***Bebauungsplanentwurf
"Wohnquartier ehemalige Peter-Jordan-Schule (H 97)"***

I. Vermerk

über die Öffentlichkeitsbeteiligung gemäß § 3 Abs. 1 BauGB

zu 1. Verkehrsführung u. öffentliche Stellplätze: ehemaliger Buswendehammer

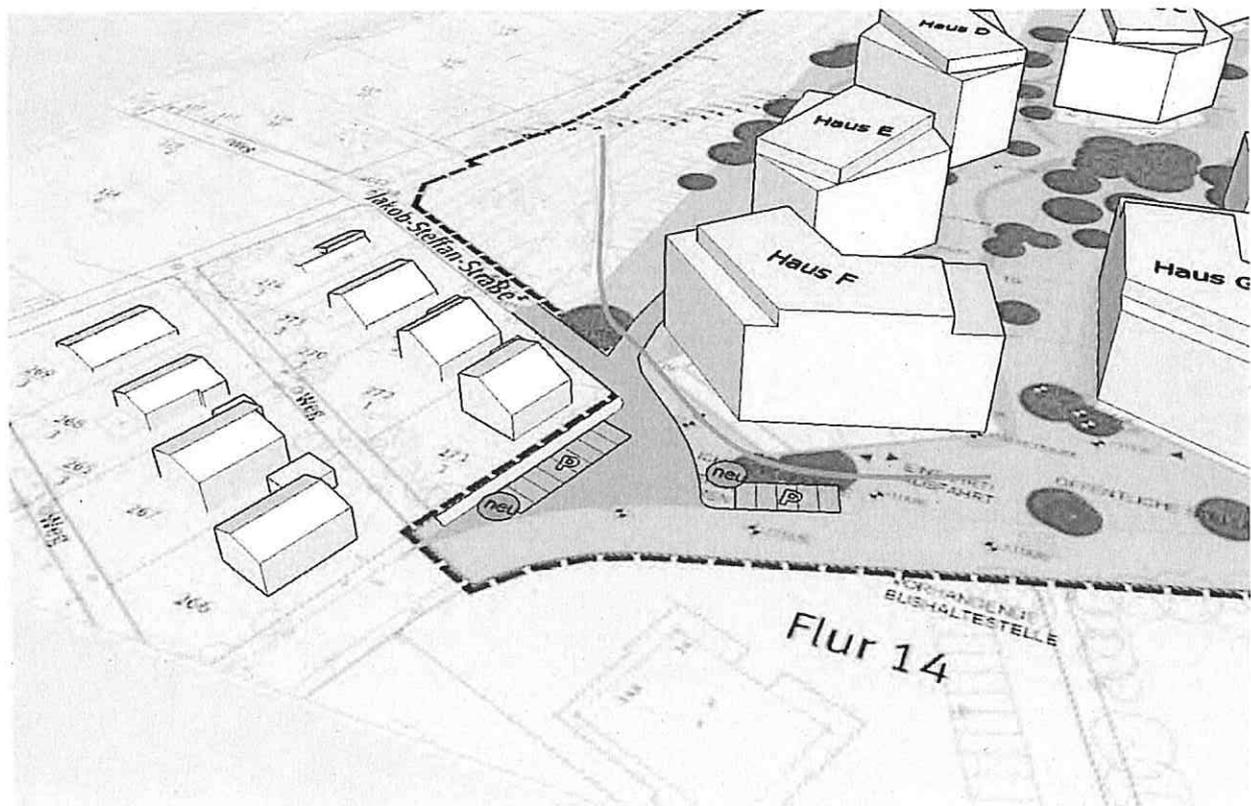
- Die spitzwinklige Straßeneinmündung im Kurvenbereich der Jakob-Steffan-Straße ist für den abbiegenden KFZ-Verkehr unübersichtlich und insbesondere zu Stoßzeiten eine Gefahrenquelle.
- Die s-förmige Straßenführung zwischen Jakob-Steffan-Straße und dem stark abfallenden und nur einspurigen Lungenberg-Zubringer ist zu eng und wird dem Verkehrsaufkommen, insbesondere dem Lieferverkehr ins Neubaugebiet (Großfahrzeuge) nicht gerecht.
- Durch die Straßenführung vor der Jakob-Steffan-Straße 81 entfallen öffentliche Parkplätze.
- Die fussläufige Anbindung an den bestehenden Fussweg Richtung Lungenberg ist nicht nachgewiesen und durch die grenznahe Bebauung von Haus F nicht gegeben.

zu 2. Randbebauung Süd: Abstand Haus F zur Nachbarbebauung

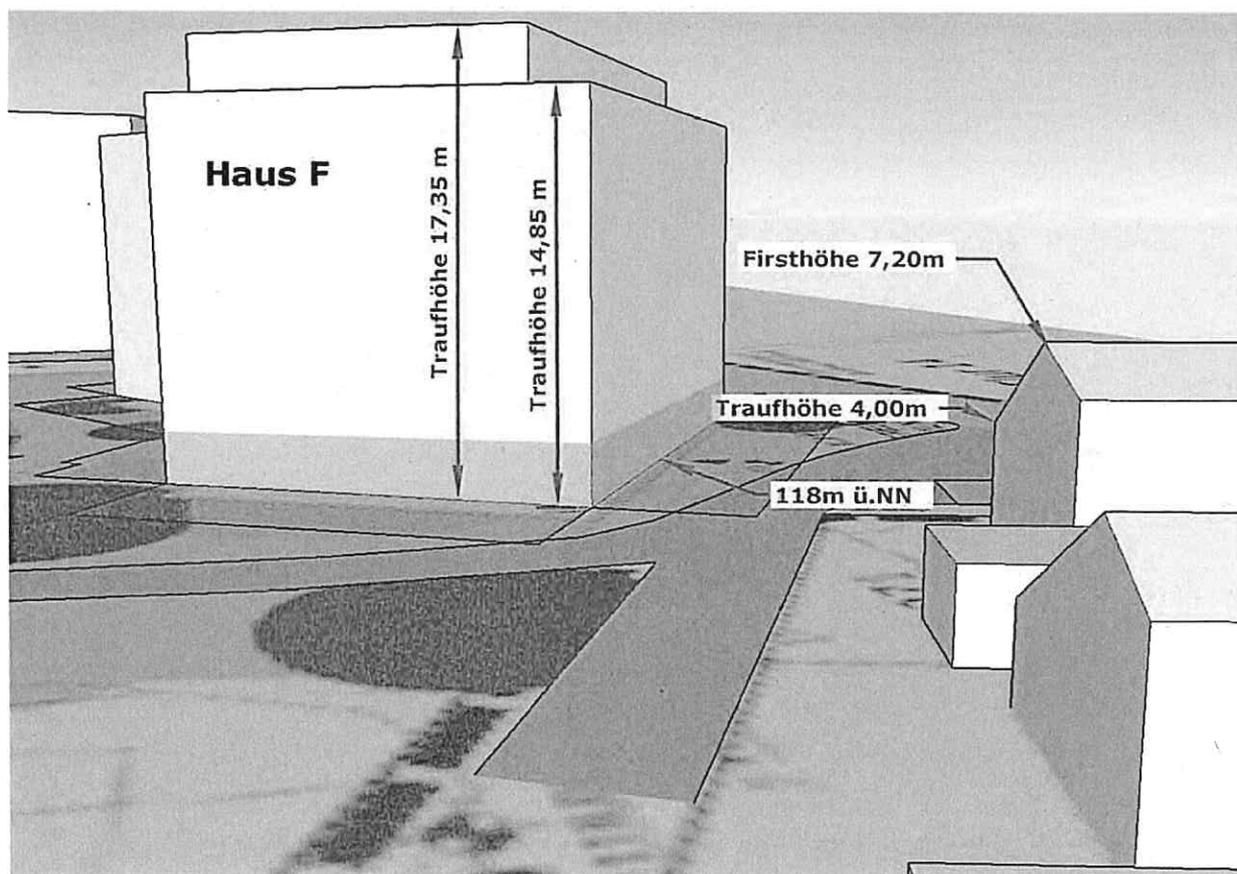
- Haus F unterschreitet den gem. LBauO erforderlichen Mindestgrenzabstand (hier bis zur Fahrbahnkante) von 3m.
- Haus F überschreitet um ein Vollgeschoss gem. LBauO die Maßgabe des Rahmenplans, demnach nur eine viergeschossige Bebauung plus Staffelgeschoss zulässig sind. Das Sockelgeschoss (2,50m) ragt im Mittel um mehr als 1,40m über das Gelände, s. orange Markierung und stellt damit gem. LBauO ein Vollgeschoss dar.
- Der grenzständige, 17,85m-hohe Baukörper von Haus F überragt maßstabssprengend die angrenzende 1,5-geschossige EFH-Bebauung.

- + Das Gebäude wird LauBO-gerecht abgesenkt
- + und durch Verschiebung und Verschwenkung der Rahmenplan bzw. die LBauO eingehalten, s. Pläne unten.
- + Die Abstandsflächen gegenüber zwischen Haus E und Haus F sind gewährleistet.
- + Durch die Verschwenkung wird dem Gebäude die Massivität in der Sichtachse der Jakob-Steffan-Straße genommen und der Übergang zur kleinteiligen Nachbarbebauung verbessert.
- + Durch den gewonnenen Grenzabstand sind die in Pkt. 1. beschriebene Gehwegverbindung und Fahrbahnverbreiterung gewährleistet.

zu 3. Zentrale Baumgruppe und Spielplatz „erhaltenswerter Grünbestand“ in der Grundstücksmitte: Verschiebung Tiefgarage

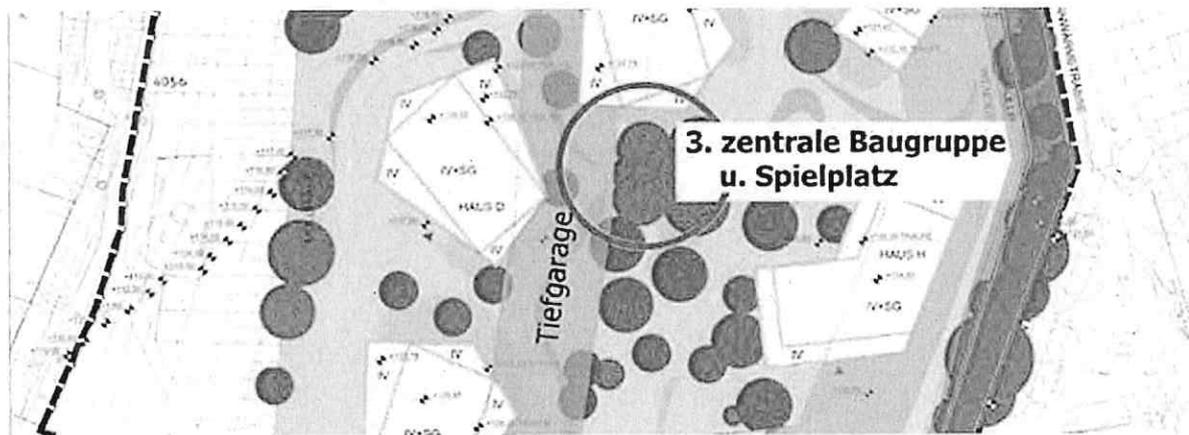
- Gem. Planung wird der als „*grünes Gelenk*“, im Rahmenplan ausgeschriebene Baumbestand in Grundstücksmitte bis auf eine kleine, südliche Baumgruppe reduziert.
- Durch die unmittelbar angrenzende Tiefgarage an die verbliebenen Bäume sind deren Überlebenschancen in Frage gestellt.
- Der erforderliche Kinderspielplatz ist nicht angewiesen.

zu 4. Überbauung östlicher „Grünstreifen“ und „Abstandsflächen zum sonstigem Grünbestand“: Verschiebung Haus H und J

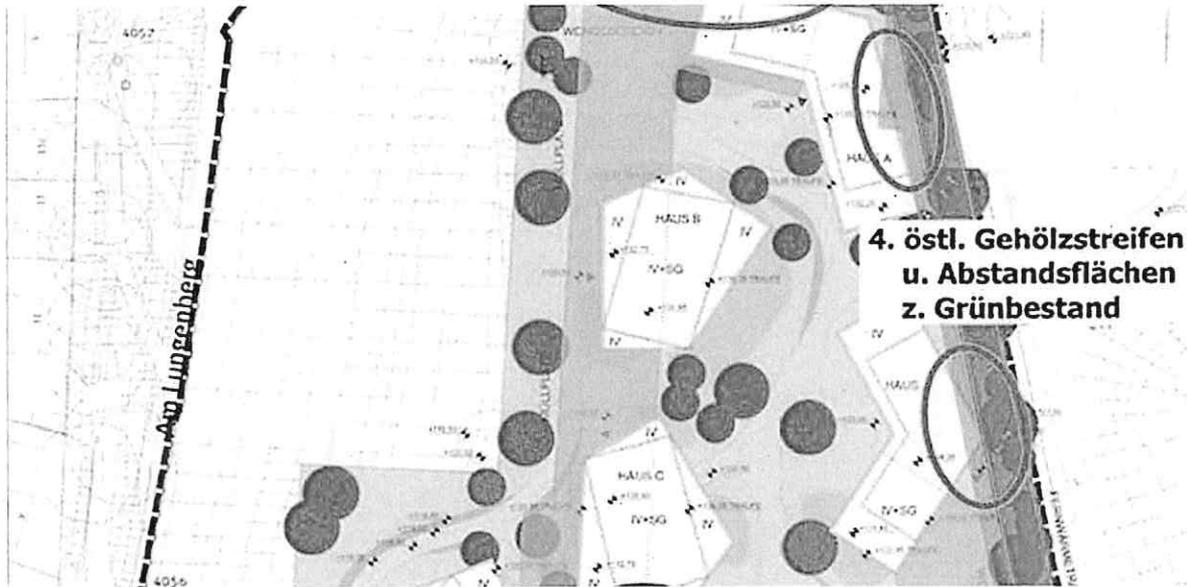
- Die östlichen „Grünflächen“ und zu erhaltenden „Abstandsflächen zum sonstigen Grünbestand“ werden durch die beiden Baukörper Haus H und J überbaut. Damit werden die im Rahmenplan definierten Abstandsflächen verletzt, s. hellgrünmarkierte Flächen.

- + Die Baukörper sind aus den gem. Rahmenplan festgelegten Tabuzonen zu rücken. Dabei entsteht kein wirtschaftlicher Nachteil.

zu 5. Grenzbebauung nördliche Grenze: Haus A u. Tiefgarage

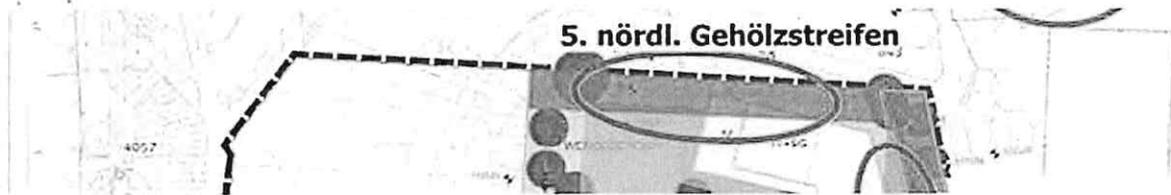
- Gem. grafischem Nachweis rückt Haus A ohne den gem. LBauO erforderlichen 3m-Mindestgrenzabstand bis an Grundstücksgrenze.
- Durch die Überbauung und insbesondere die Tiefgarage wird der auf dem Baugelände erhaltenswerte nördliche Baumbestand (hinter dem vorhandenen Ballfangzaun) unnötigerweise dezimiert.
- Die Wohnnutzung wird dadurch unvorteilhafter Weise nah an die Schall- und Konfliktquellen wie die der Seilbahn herangerückt.
